*Betreff:***Veloroute Schöppenstedter Turm: Museumstraße  
(Planungsanpassung)***Organisationseinheit:*

66 Fachbereich Tiefbau und Verkehr

14.04.2025

Anlage 1: Lageplan Museumstraße

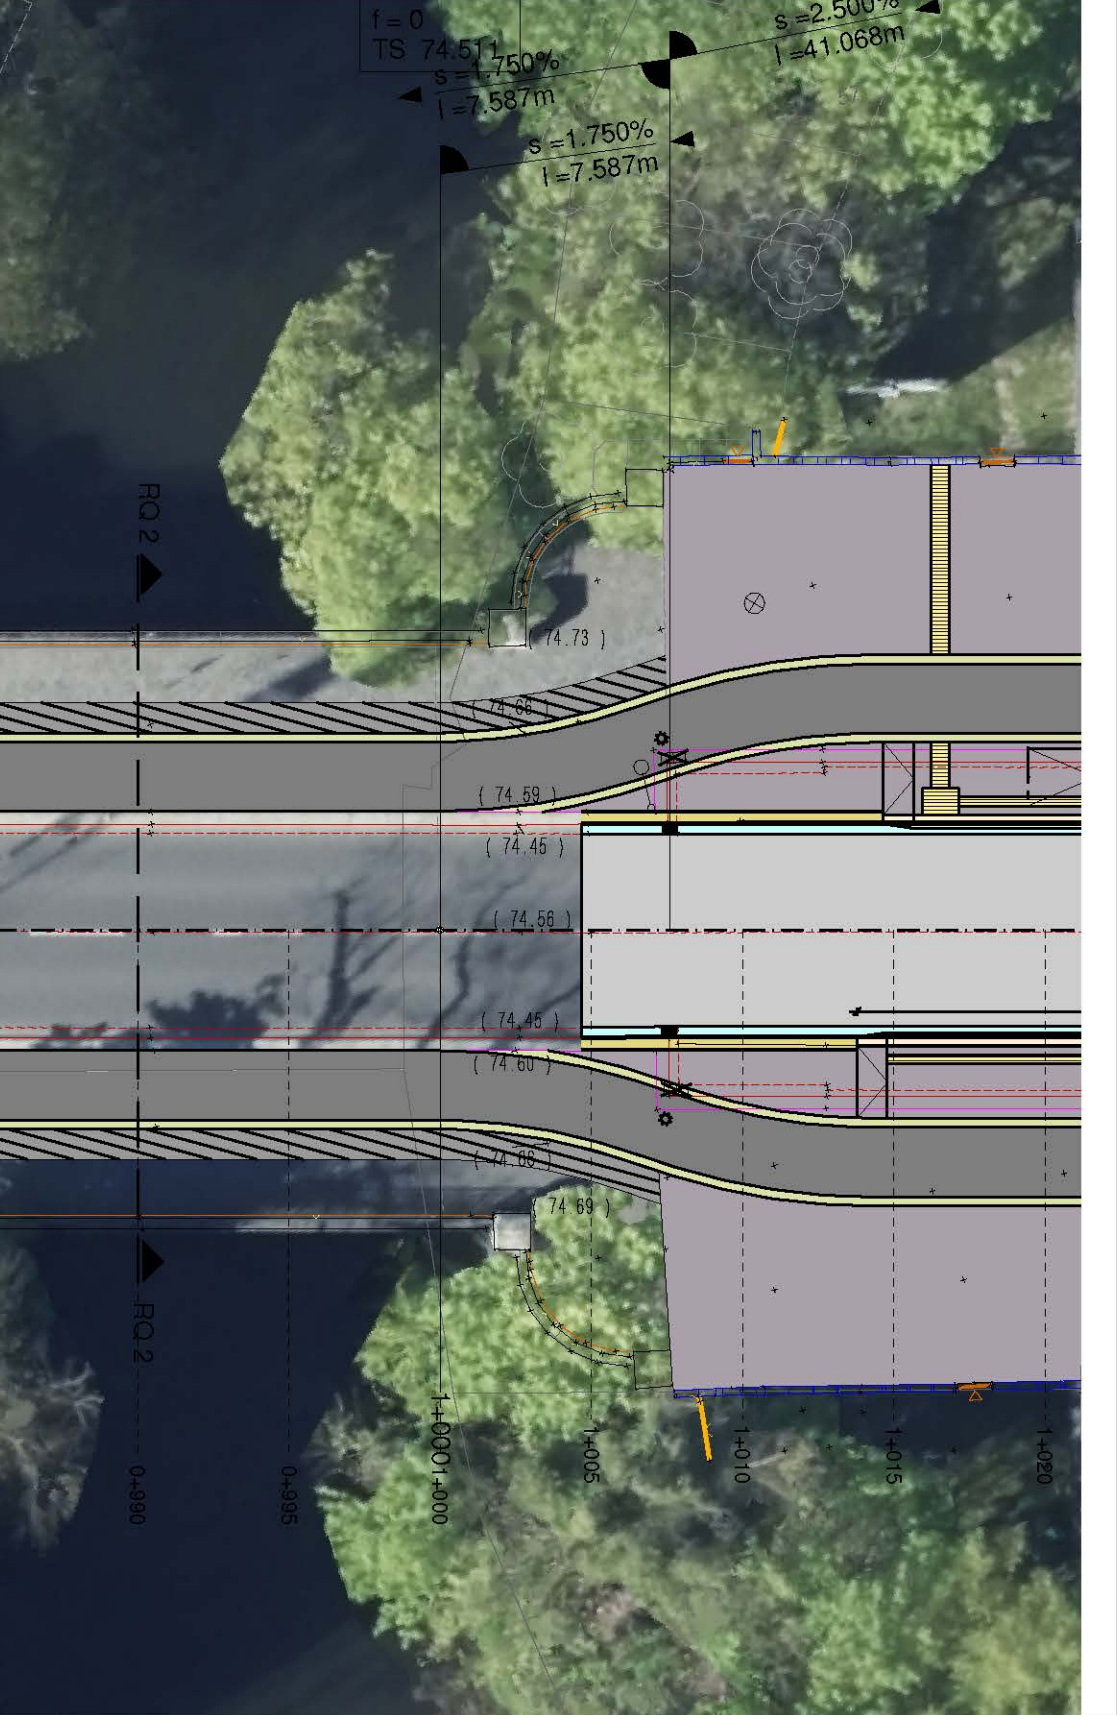
Die Idee wurde geprüft und wird für die Seite gegenüber dem Museum umgesetzt. Auf der Seite des Museums wird die Idee nicht weiterverfolgt, da sie für die zukünftige Führung des Radverkehrs im Knotenbereich Magnitorwall eine sehr ungünstige Ausgangslage darstellt. Auch aus stadtgestalterischer Sicht ist aufgrund der Bedeutung des Museums die Variante der Führung auf den Längsparkplätzen zu bevorzugen.

Da sich aus der Prüfung eine wesentliche Änderung gegenüber der beschlossenen Planung ergibt (Radweg verläuft an anderer Stelle; Parkplätze werden erhalten), ist eine erneute Beschlussfassung erforderlich.

Von der Steintorbrücke stadteinwärts wird der Radverkehr zunächst auf einem Hochbordradweg und von dort auf die Fläche geführt, auf der sich heute Längsparkplätze befinden. Dieser Streifen verläuft auf der ganzen Länge des Herzog-Anton-Ulrich-Museums und endet vor der stadteinwärtigen Bushaltestelle Museumstraße. Dort wird der Radverkehr vom Radweg auf den markierten Schutzstreifen auf der Fahrbahn überführt und kann den Knotenpunkt Museumstraße/Magnitorwall/Georg-Eckert-Straße von dort aus wie im Bestand nutzen.

Stadtauswärts wird der auf der Fahrbahn ankommende Radverkehr hinter die Baumreihe geführt und verläuft dort bis zur Einmündung Steintorwall. In diesem Abschnitt wird das vorhandene Pflaster teilweise aufgenommen und nach Einbau eines taktilen und visuellen Trennstreifens aus hellen Granitkleinpflaster wieder eingebaut.

Ab der Einmündung Steintorwall wird der Radverkehr bis zur Steintorbrücke auf einem Hochbordradweg geführt. Hier wird, wie auf der gegenüberliegenden Straßenseite, ein Radwegbelag aus Basalt-Kleinpflaster hergestellt.

Außerhalb des Bereiches des heutigen Parkstreifens wird der Radweg in Basalt-Kleinpflaster (gesägt und geflammt) ausgeführt, um den Fahrkomfort gegenüber dem heutigen Pflaster zu erhöhen. Das Pflaster des Parkstreifens bleibt erhalten.

Durch diese überarbeitete Planung können etwa 18 Parkplätze vor den Wohnhäusern erhalten werden.
